**CARRIERE DE SABLES
ET DE GRAVIERS ALLUVIONNAIRES**

**DEMANDE DE MODIFICATION
DES CONDITIONS DE REMISE EN ETAT
AU TITRE DES INSTALLATIONS CLASSEES
POUR LA PROTECTION DE L'ENVIRONNEMENT**

**COMPLEMENT PARTIEL D'UN PLAN D'EAU DE 3 HA 80 A
ET CREATION D'UNE PRAIRIE HUMIDE DE 7 HA 40 A**

**LIEUDIT "CHEMIN DES POSTES"
COMMUNE D'ATHIS
DEPARTEMENT DE LA MARNE**

Le plan de **remise en état prescrite** est présenté ci-après au **1/2 000**.

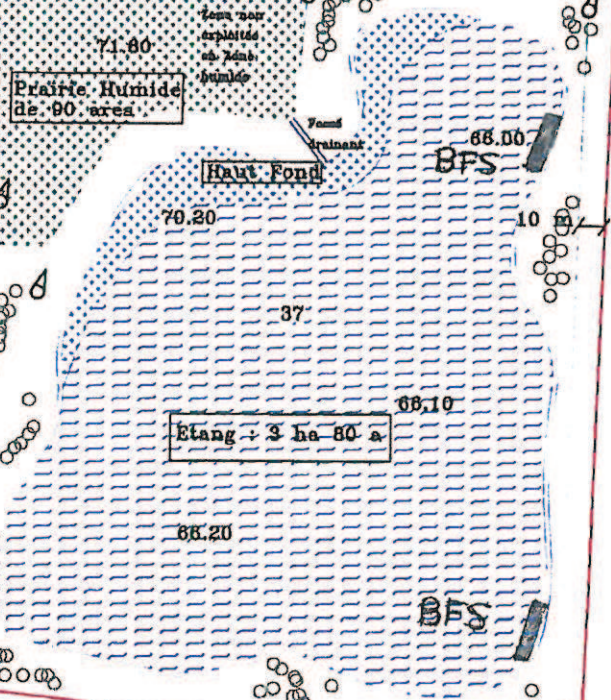
La remise en état prescrite prévoit actuellement la conservation d'un plan d'eau de 3,80 ha avec des berges et risbermes en pente douce, la création d'une prairie humide de 0,9 ha et la remise en culture de 1,23 ha.

Pour accueillir ces inertes, l'entreprise MORONI souhaite combler partiellement son plan d'eau jusqu'à une cote TN - 30 à - 80 cm, afin de reconstituer une prairie humide sur environ 7,4 ha ; au nord-ouest, le secteur remis en culture à la cote TN le restera.

Ce plan, annexé à l'arrêté d'autorisation, fait apparaître un plan d'eau de 3,8 ha suite à un refus, pendant l'instruction, de l'extraction du site "les Roses".

A remblayer : 4 ha

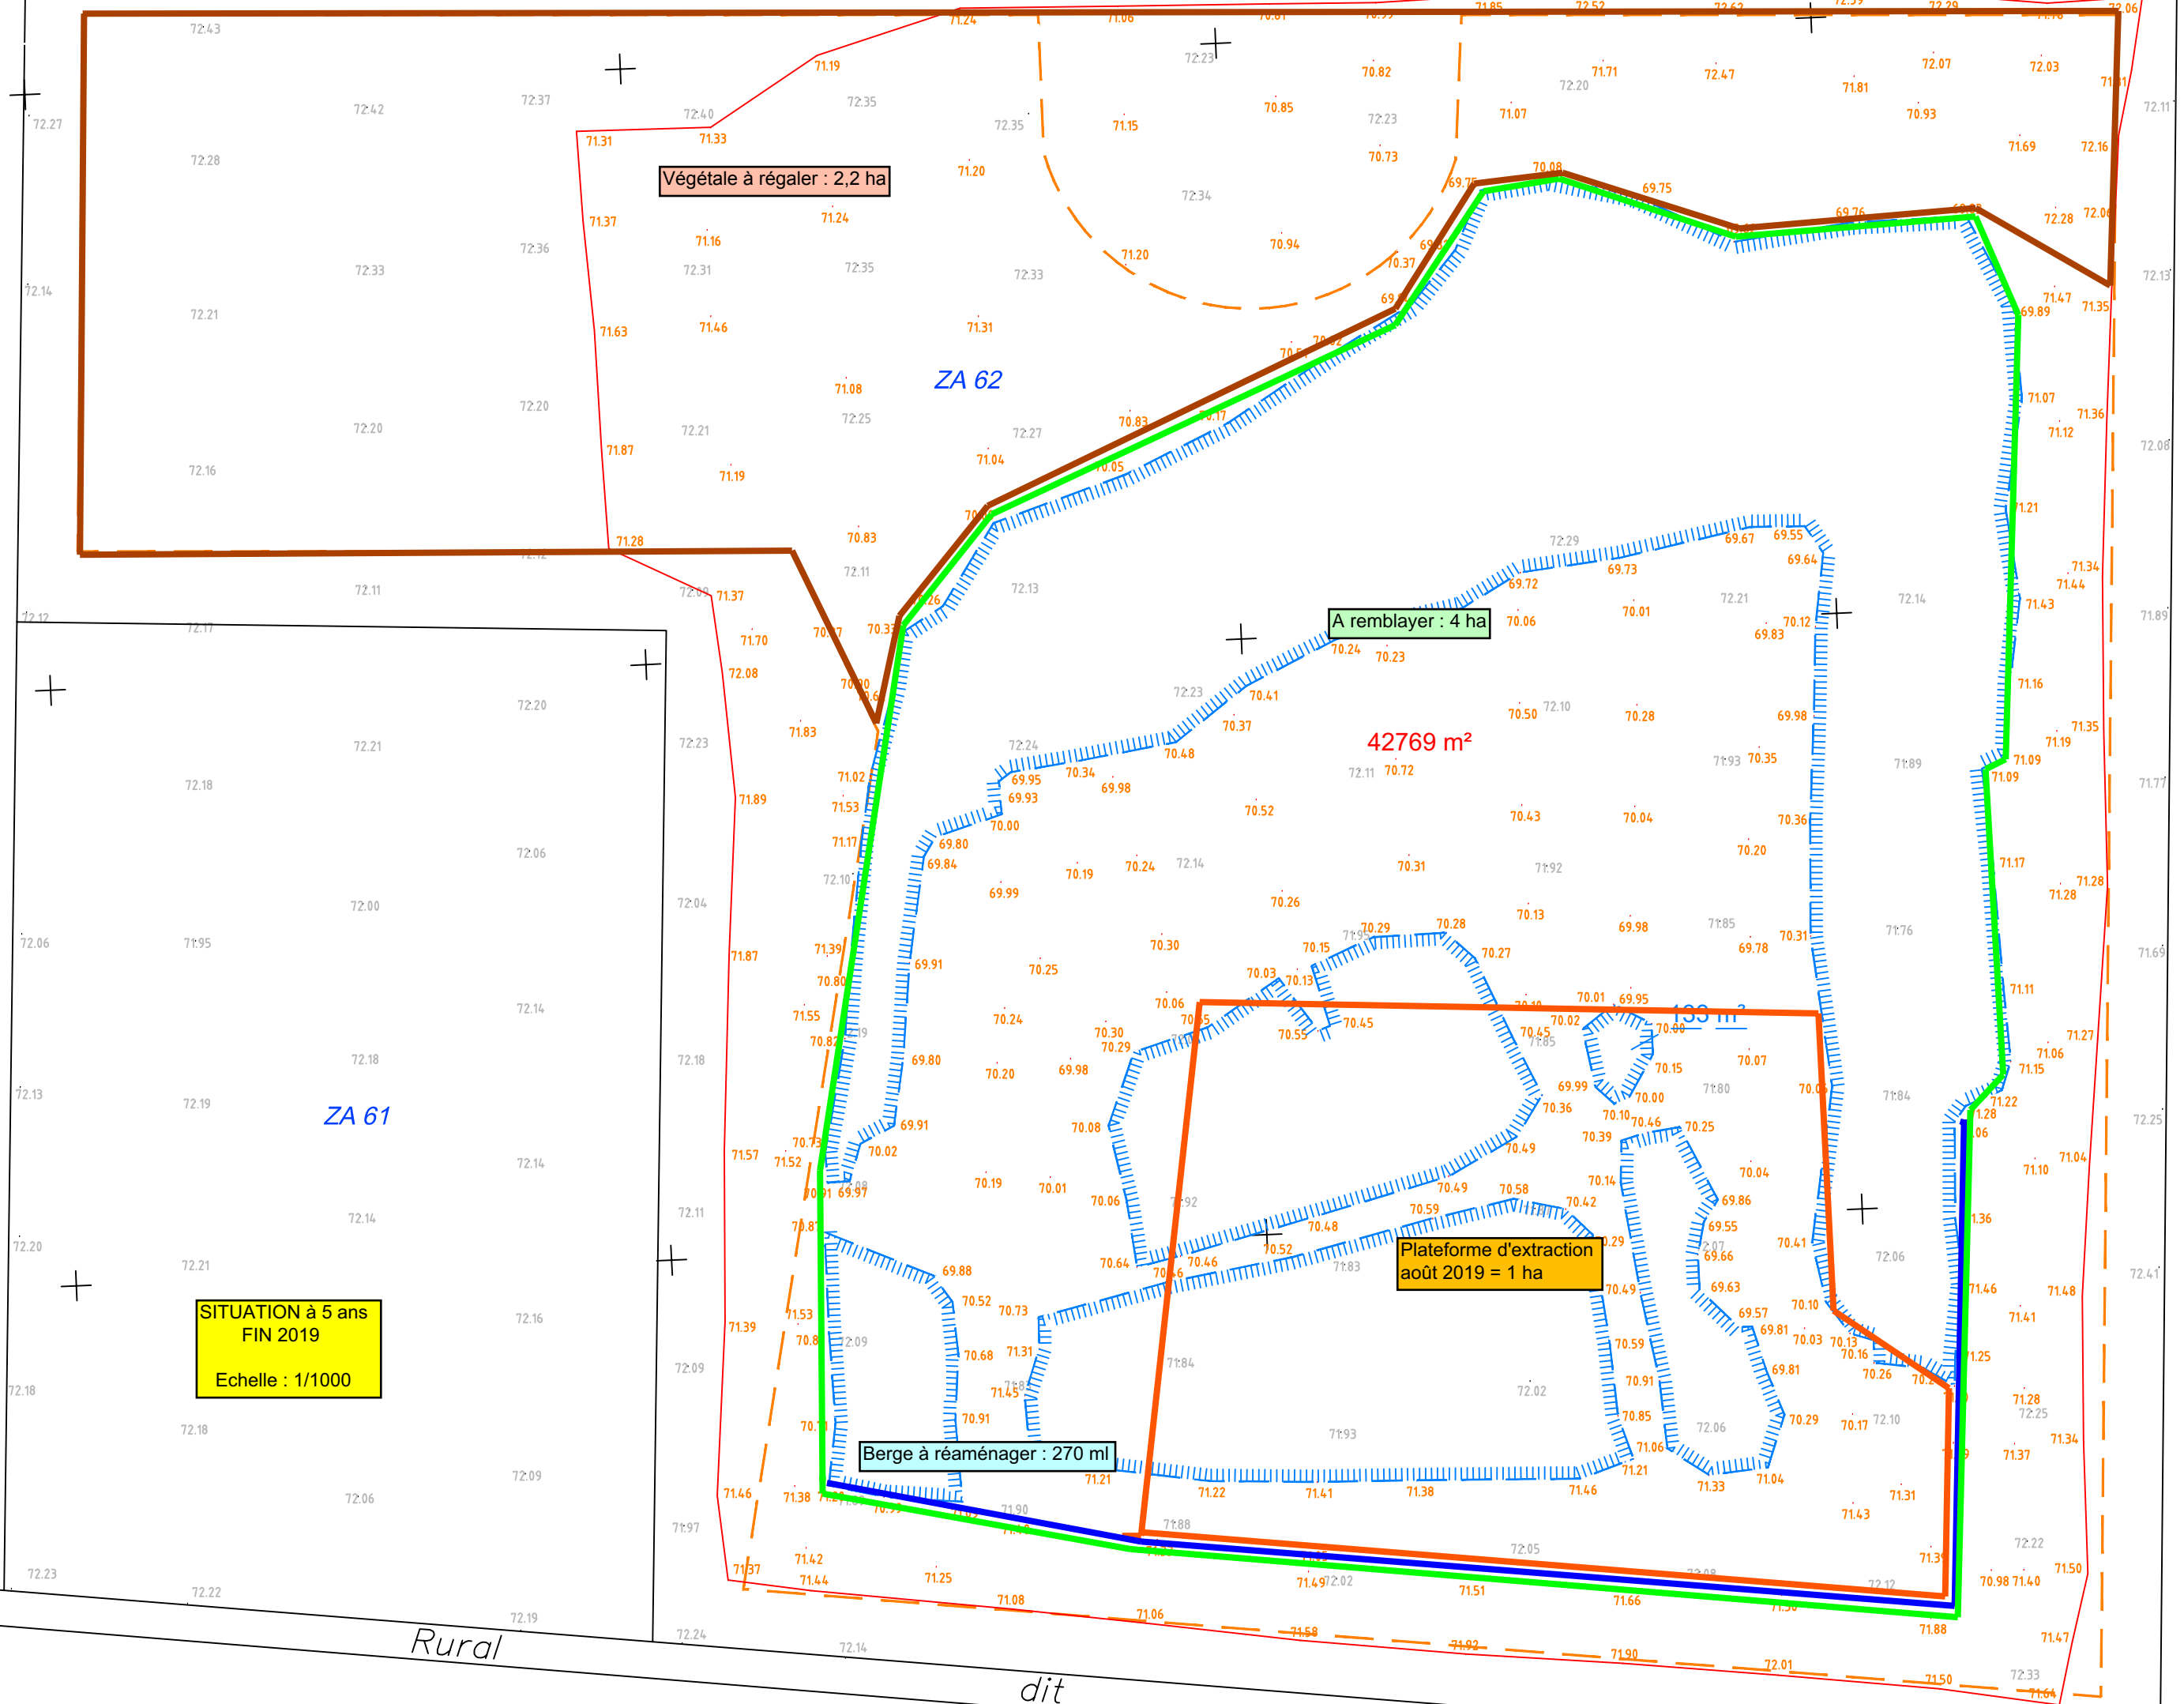
La surface en exploitation est équivalente, les surfaces et berges remodelées sont plus importantes, toutefois la végétale n'a pas été régalée sur la surface extraite à remettre en culture au nord-ouest, ou en prairie au nord du plan d'eau, soit environ 2,2 ha.

Plateforme d'extraction
août 2019 = 1 ha

La modification sollicitée n'induit donc aucune modification du montant des garanties financières actuellement cautionné ou à venir.

Figure 10 : Modélisation piézométrique à l'état final

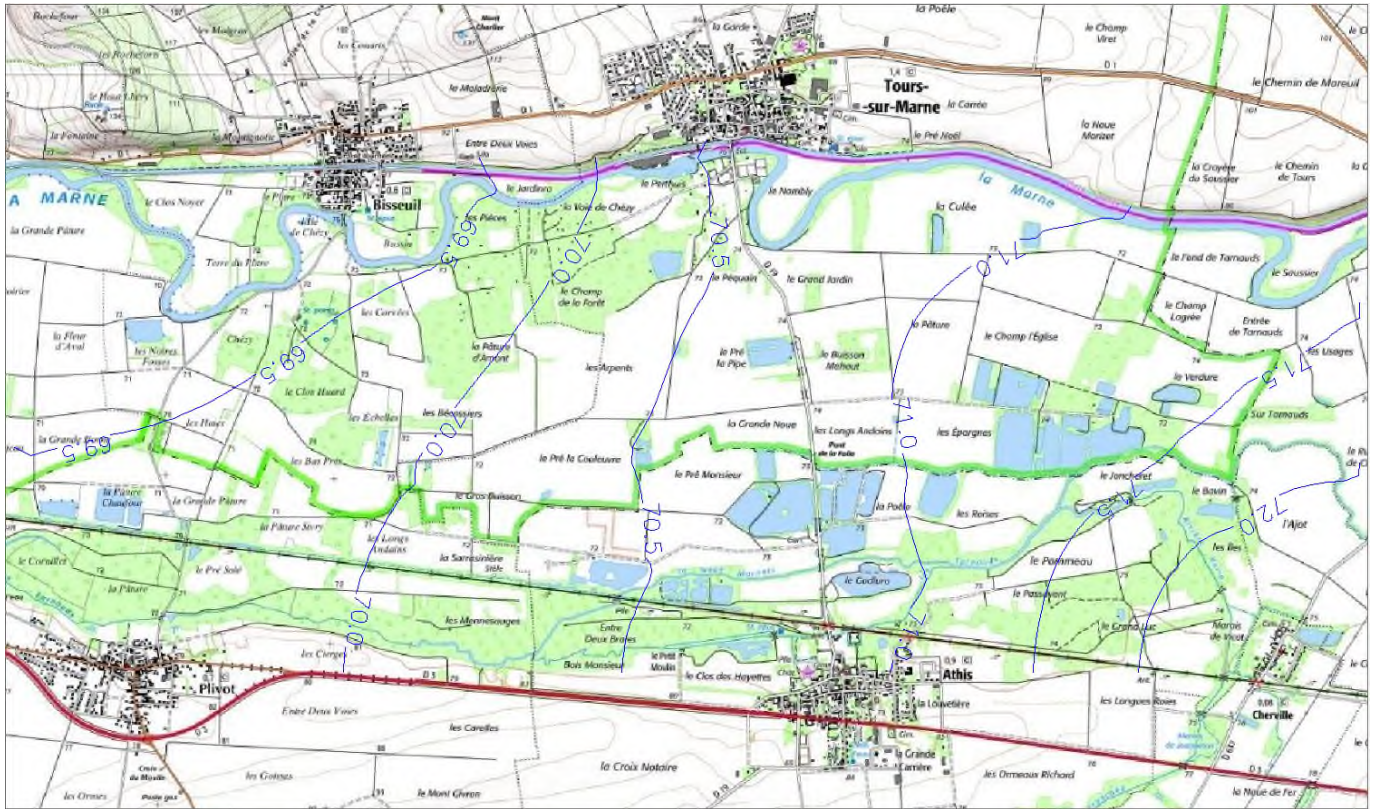
Après réalisation du projet, l'étang est remblayé. La diminution de la perméabilité crée un obstacle naturel au sens d'écoulement. Il en résulte un léger décalage de la piézométrie vers l'ouest. Le sens d'écoulement est globalement le même.

Figure 11 : Simulation de la variation du niveau de la nappe par rapport à la piézométrie initiale

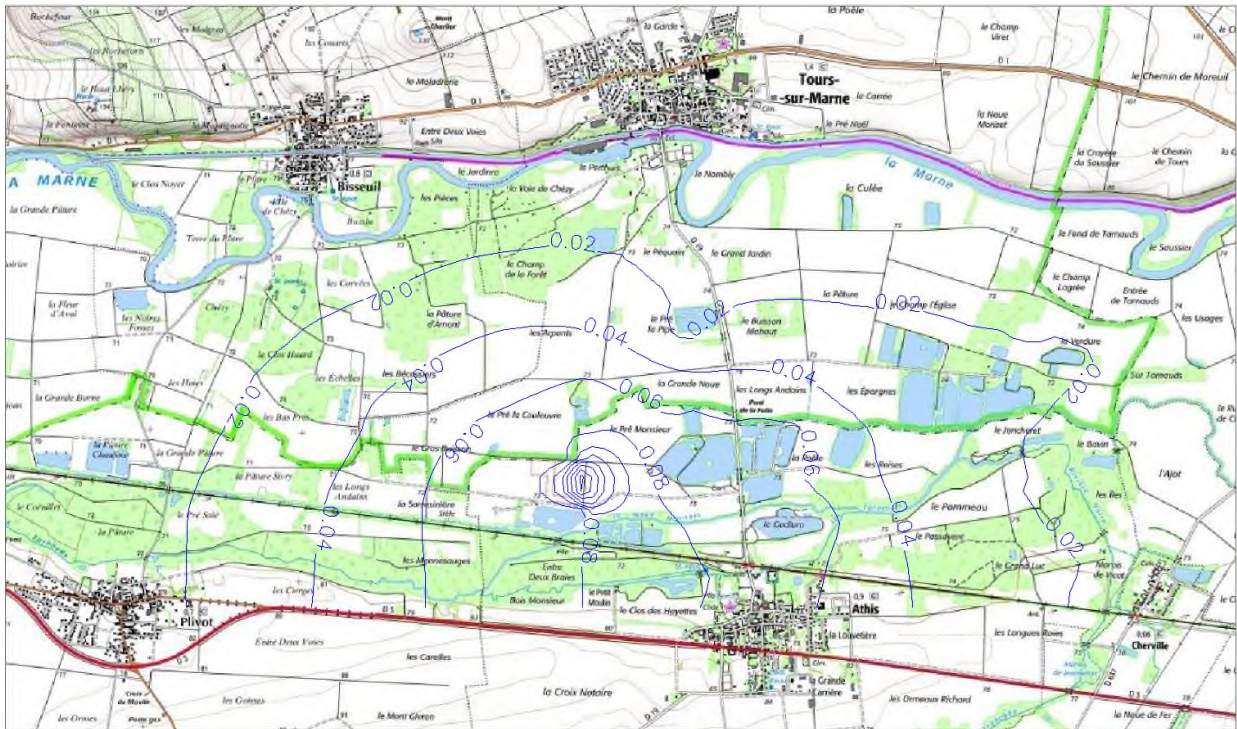
La simulation met en évidence un effet de rehausse de la nappe sur la majorité du site de l'ordre de 0 à 20 cm. Au vu du sens d'écoulement de la nappe vers le Nord-Ouest et du positionnement de la zone remblayée, l'effet sur la nappe consistera principalement à une rehausse du niveau piézométrique dans le secteur à l'Est de la zone de projet. Les effets de rehausse de la nappe les plus conséquents seront situés à proximité du site, sur une zone d'extension très limitée, avec une variation maximale de 20 cm. Cet effet diminue avec la distance pour atteindre 8 cm à 500 mètres en amont du projet.

Le projet de remblaiement a pour effet une légère augmentation du niveau de la nappe. Cette modification du niveau de la nappe se traduit par une légère rehausse de la nappe de 2 cm dans le périmètre de protection rapprochée des captages de Bisseuil. Cet effet est négligeable compte tenu des variations saisonnières du niveau d'eau.

Figure 3 : schématisation du comblement de l'étang

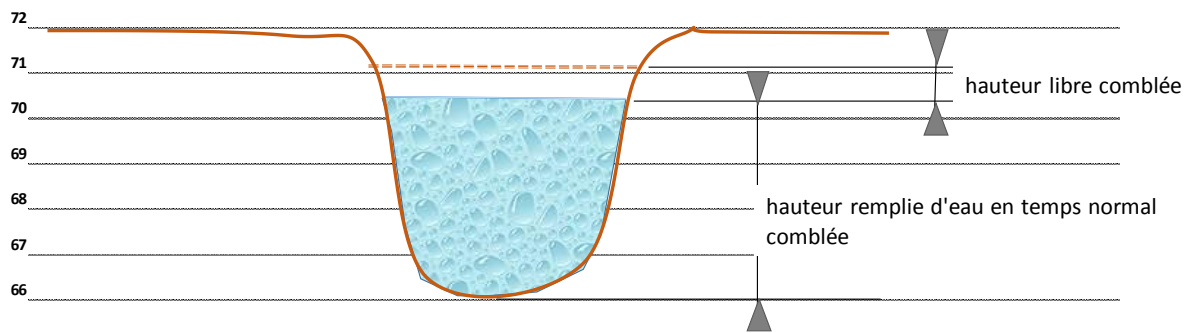
Le comblement partiel se fera jusqu'à laisser 30 à 80 cm de décaissement par rapport au terrain naturel – 60 cm en moyenne, soit jusqu'à la cote de 71.20 m.

$$V = 3.8 \text{ ha} \times (71.20 - 70.5) = 26\,600 \text{ m}^3 \text{ c'est donc ce volume qui sera retranché dans le stockage de crue.}$$
